**Avis délibéré de la mission régionale d'autorité
environnementale sur le projet de microcentrale
hydroélectrique sur la Romanche, de la SAS "le Nid
d'Aigle", sur la commune de Mizoën (38)**

Avis n° 2021-ARA-AP-1239

Avis délibéré le 23 novembre 2021

Illustration 3: Variantes du projet. source : étude d'impact.

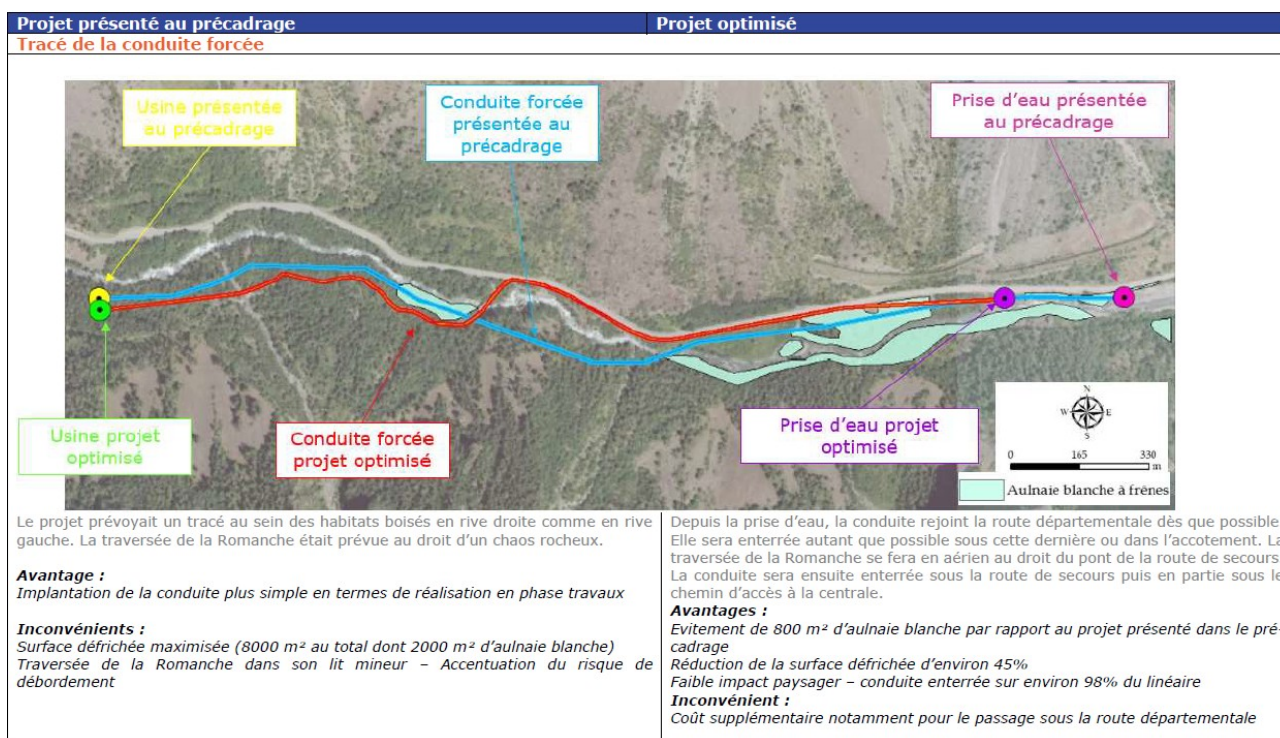
une réduction de 12 % du linéaire de conduite forcée et de 10 % du linéaire du tronçon court-circuité, et par une consommation locale de l'électricité produite, ce qui n'appelle pas d'observations de la part de l'Autorité environnementale au vu des évolutions successives apportées au projet, à la limite près que le dossier n'évoque pas de sites alternatifs étudiés pour implanter le projet.
